Размещение оборудования на плане СТО 15.4 x 11.55 м

Вводные данные:

Вариант 1

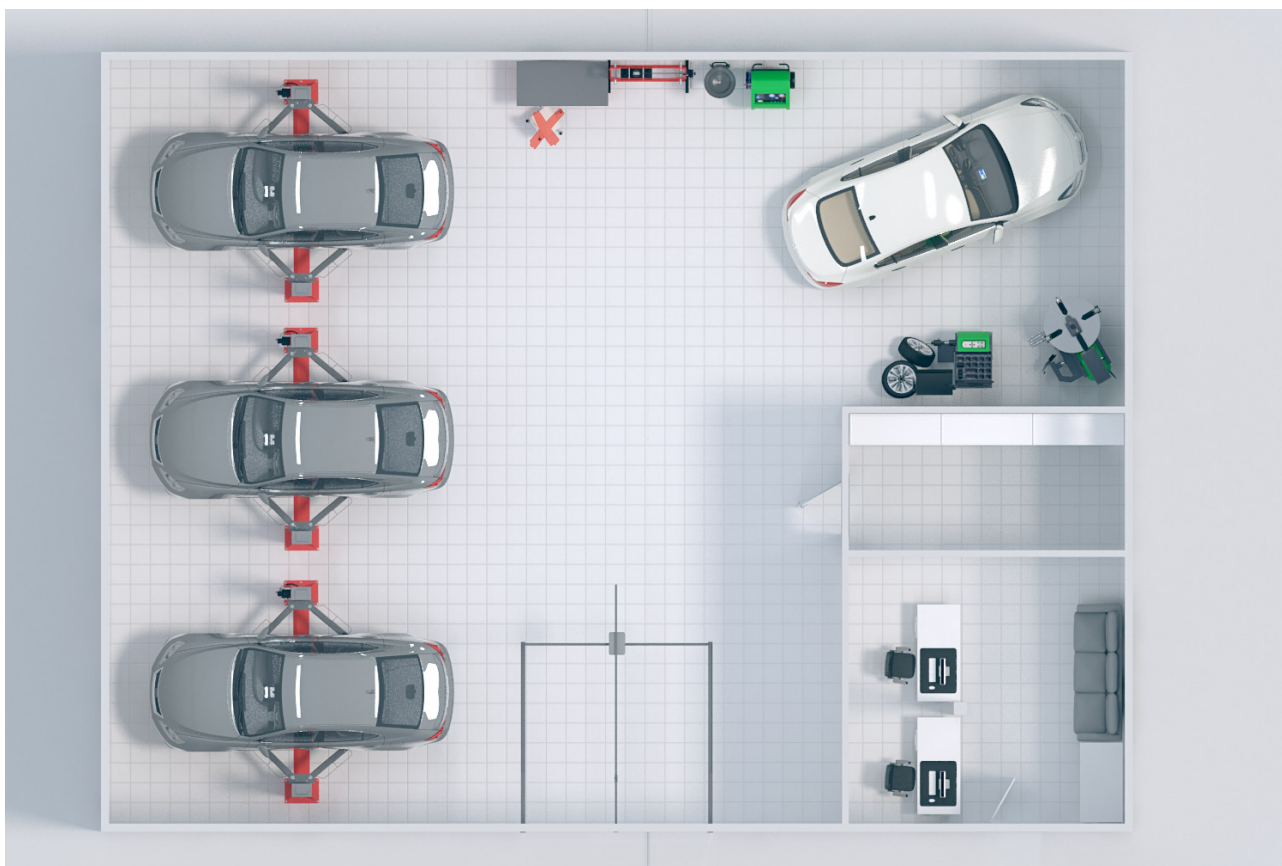
- Изолированная от слесарной зона для установки стёкол (или для поста диагностики в классическом варианте сервиса),
- Симметричное ровное расположение слесарных постов

- Невозможность нормального размещения верстаков рядом со слесарными постами
- Затрудненный выезд «в несколько приемов» со слесарных постов
- Необходимость совмещения зоны шиномонтажа с зоной установки стекол или постом диагностики (ближе к въездным воротам - расстояния хватит, если уменьшать зону офиса)
- Отсутствует «комфортное» место для установки компрессора:
 - рядом со слесарными постами не хватит места,
 - рядом с въездом - не желательно из-за близости офиса,
 - рядом с шиномонтажными станками (у стены за шиномонтажным станком) - возможно, в зависимости от применимости этого свободного поста. Крайне не желательно, если этот пост будет использоваться как пост диагностики.
- Единственная возможная зона для верстака - у стены напротив въезда - все равно оказывается тесной (в том числе невозможно разметить рабочий стул).

Проблема размещения верстаков и компрессора кажется наиболее ограничивающим моментом в этом расположении.

Вариант 2

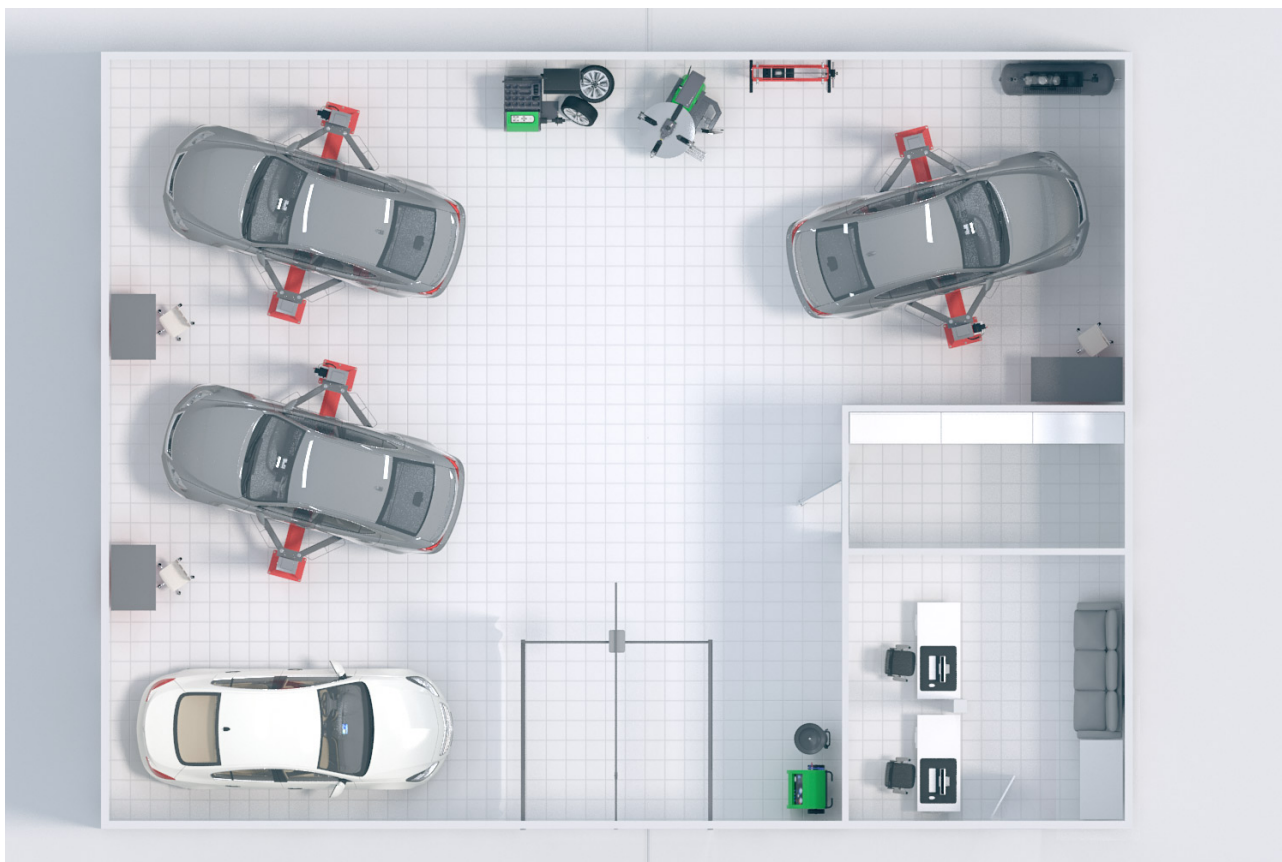
В этой расстановке зону установки стекол (зону диагностики?) предполагается расположить около въезда. При работе со стеклами - возможно отгородить этот пост занавесом вдоль въезда.

- Возможность размещения малых верстаков около слесарных постов.
- Более удобный заезд/въезд на подъемники, чем в Варианте 1,
- Комфортная зона расположения компрессора (рядом с одним из слесарных постов (правым дальним)),
- Удобная зона для работы с шиномонтажными станками (в сезон для шиномонтажных работ могут быть удобно задействованы все подъемники),
- Изолированная зона для установки стёкол (или для поста диагностики в классическом варианте сервиса).

- Ограниченное пространство поста установки стекол/диагностического (однако достаточное для проведения этих работ),

Данный вариант кажется нам наиболее удобным среди всех предложенных.

Вариант 3

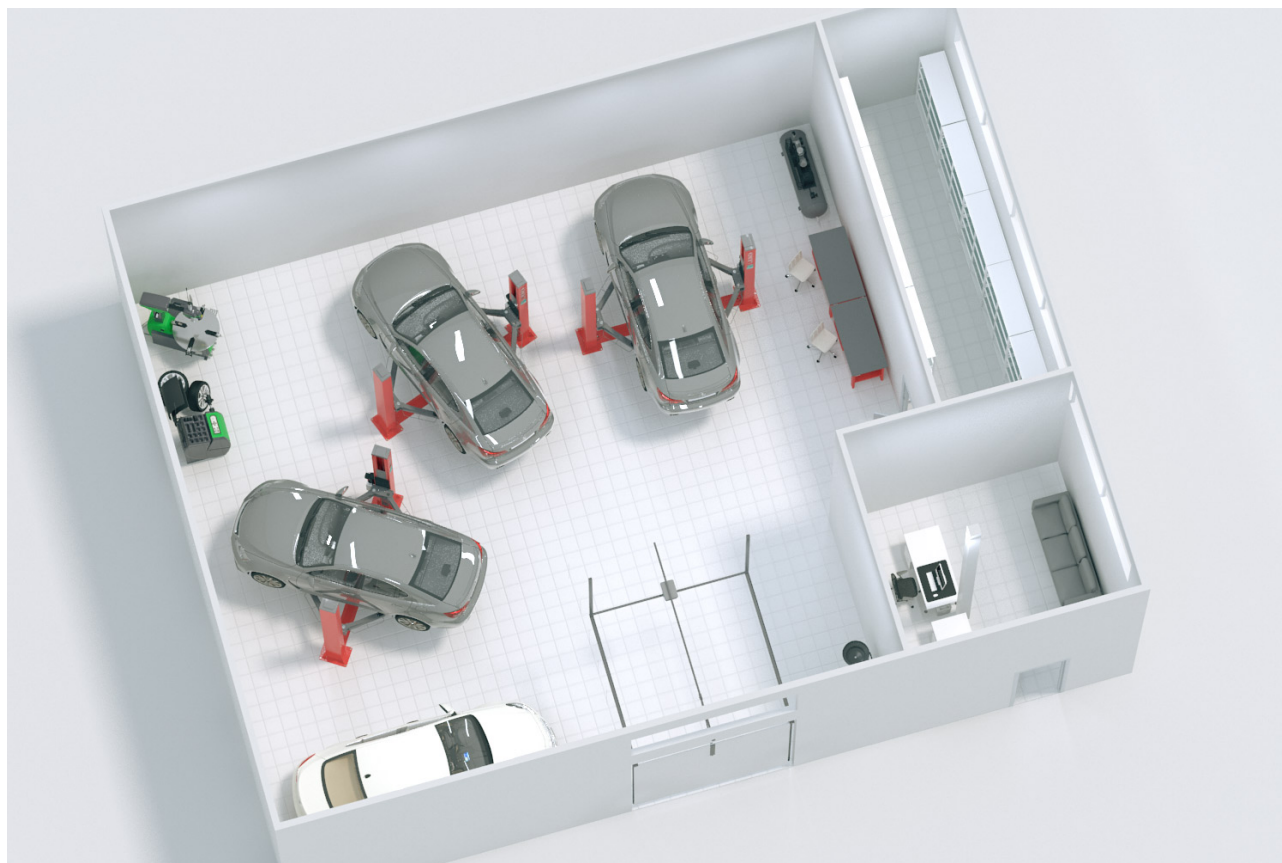
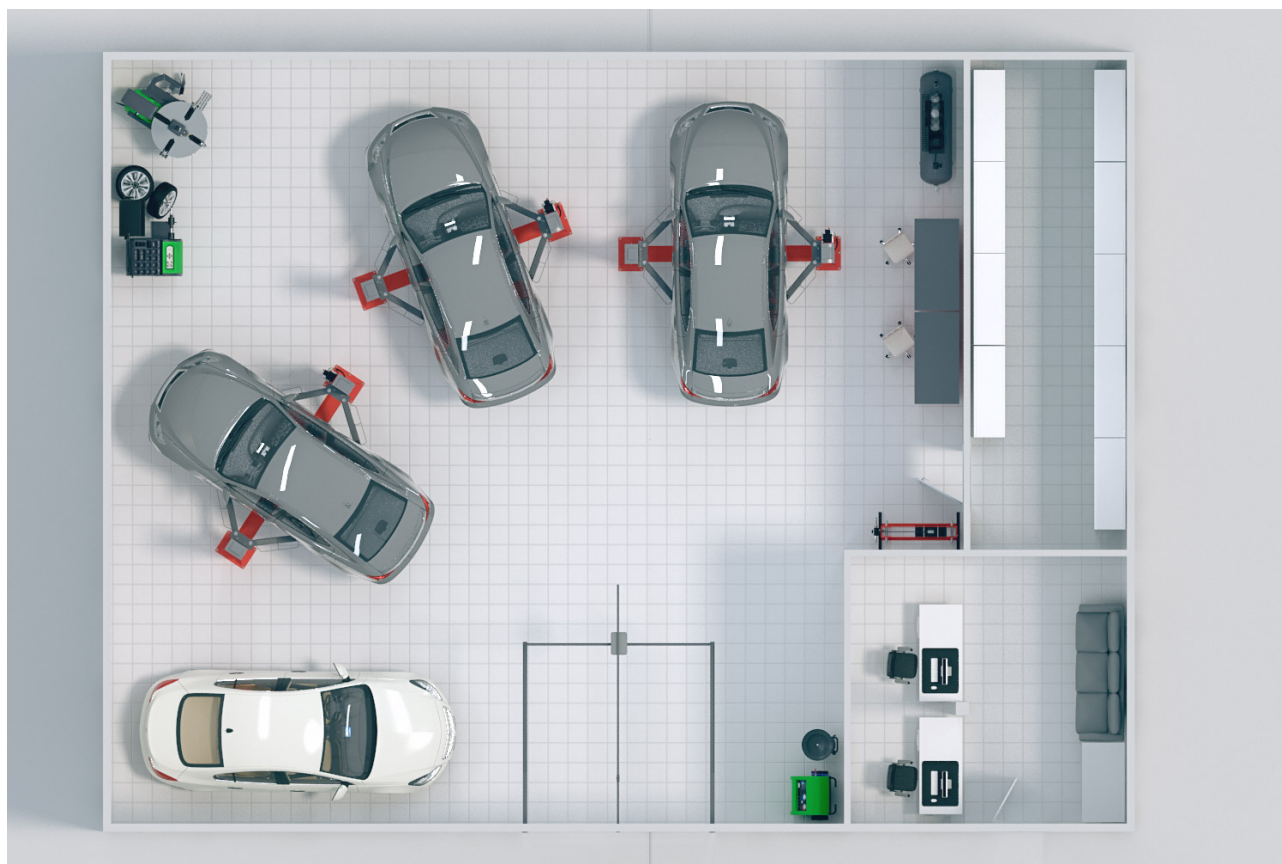
Расстановка посчитана для случая, если необходим большой склад (техническое помещение).

- Большая площадь тех. помещения
- Простой въезд на все рабочие посты
- Изолированная зона расположения компрессора (рядом с одним из слесарных постов (правым дальним)),

- Невозможность расположения верстаков рядом со слесарными постами
- «Несистемное» расположение подъемников,
- Невозможность оградить зону установки стекол от общей зоны СТО
